Teknik açıklama

Fren elektroniği kontrol ünitesi yazılımının güncellenmesi (ariza teşhis adresi: 0003).

Resim 1: WLAN / Bluetooth üzerinden alış yeterli veya yetersiz olması durumunda bilgilendirme sembollerinin örnek görünümü.

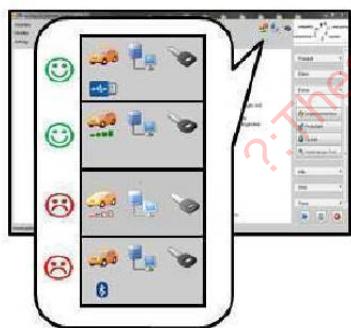
- Yazılım güncelleme (SVM) hem USB kablosu hem de yeterli WLAN alıştı ile gerçekleştirilebilir.
- Yetersiz WLAN alışında bir uyarı görüntülenir (bkz. resim 1) ve USB kablosu kullanılmalıdır.
- Bluetooth kullanımına halen izin verilmemektedir.
- USB kablosunu bağlamak için arıza teşhis yuvasından frekans başlığı dışarı çekilmelidir!
- USB kablosu frekans başlığı takılıken bağlantıda iletişim yine de Bluetooth üzerinden gerçekleşiyor.
